Oggetto: RISPOSTA ALLA RICHIESTA DI INTEGRAZIONI DA PARTE DEL COMITATO CCR-VIA PER LA VALUTAZIONE DI ASSOGGETTABILITÀ AMBIENTALE ai sensi dell'art.20 del D.Lgs n°152/2006 e ss.mm.ii. con annessa VALUTAZIONE DI INCIDENZA ai sensi del D.P.R. 357/97 e s.m.i. PER L'INTERVENTO DI "STOCCAGGIO E COMMERCIALIZZAZIONE DI ACIDO FOSFORICO, DI ACIDO SOLFORICO E DI IDROSSIDO DI SODIO AL 50%", IN LOCALITÀ VASTO (CH), DA PARTE DELLA DITTA HADRI TANKS SRL. – Giudizio n°3062 del 11/07/2019.

Con la presente si fa seguito al Giudizio n°3062 del 11/07/2019 del CCR-VIA del 11/07/2019 nel quale viene riportata la richiesta di integrazioni finalizzate alla valutazione degli eventuali impatti al suolo, sulle acque, e sull'eventuale impatto derivante dal rumore.

Figura 1 - Punto di Carico A con particolare pozzetto raccolta

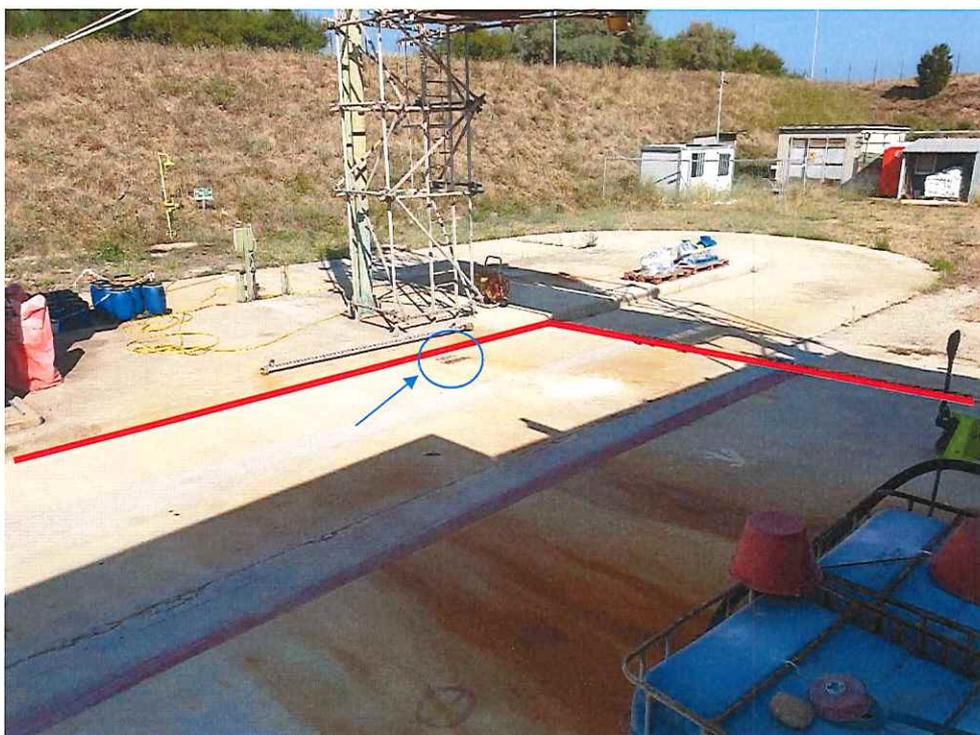
1. L'impermeabilizzazione delle superfici scoperte e la descrizione delle modalità di gestione delle acque meteoriche di dilavamento.

Il Punto di Carico A è costituito da un bacino, realizzato da una soletta in cemento armato con cordoli atti a contenere possibili sversamenti, caratterizzato da un'inclinazione in direzione di un pozzetto di raccolta all'interno del quale è alloggiata una pompa. In caso di sversamenti il bacino del Punto di Carico A è in grado di contenere tali perdite e tramite la suddetta pompa, azionata manualmente dall'operatore, vengono trasferite all'interno del Bacino di contenimento A.

Il Punto di Carico B, ancora da realizzare, sarà costituito da un bacino realizzato da una soletta in cemento armato con cordoli, atti a contenere possibili sversamenti, e anch'esso avrà inclinazione in direzione di un pozzetto all'interno del quale sarà alloggiata una pompa. In caso di sversamenti il bacino del Punto di Carico A è in grado di contenere tali perdite e tramite la suddetta pompa, azionata manualmente dall'operatore, vengono trasferite all'interno del Bacino di contenimento B.

Di seguito alcune foto che mostrano i due punti di carico e i bacini di contenimento con il particolare della guina presente.

Figura 3 - Pompa di rilancio acque meteoriche - Bacino A

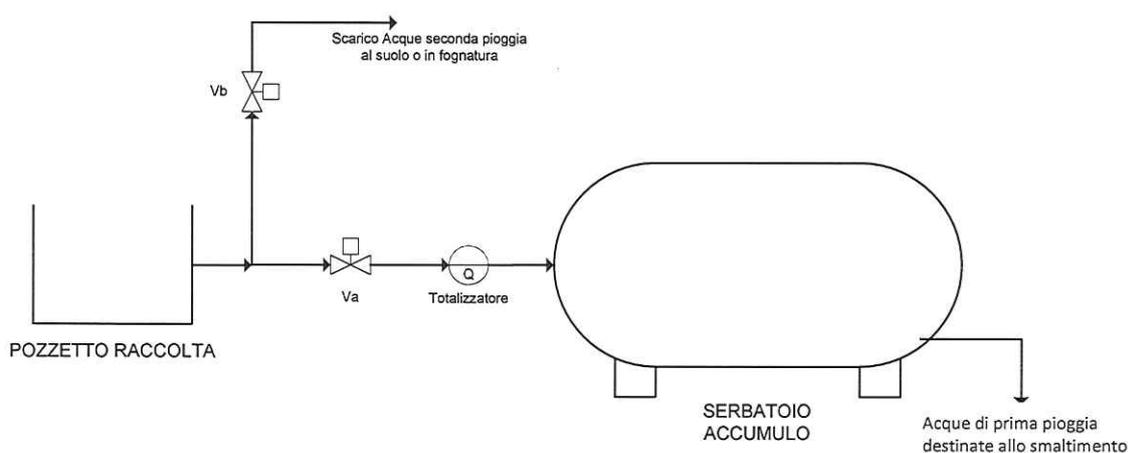
2. Descrizione dell'impermeabilizzazione dei bacini atti a contenere eventuali sversamenti di acido solforico, fosforico o soda e individuazione di una diversa gestione delle acque meteoriche ivi raccolte, che garantisca assenza di impatti al suolo, sulle acque superficiali e sotterranee.

Per quanto riguarda la gestione delle acque di prima pioggia e di seconda pioggia, raccolte nelle aree di stoccaggio, si prevede che i primi 4 mm di pioggia saranno inviate in due serbatoi di accumulo, pari a 9 mc per il bacino A e 4 mc per il bacino B.

Nella foto sotto si vede la pompa (sollevata) nel pozzetto di raccolta attualmente collegata alla tubazione che invia le acque alla ditta Puccioni; in seguito alle modifiche proposte verrà collegata al serbatoio di accumulo come sopra descritto.
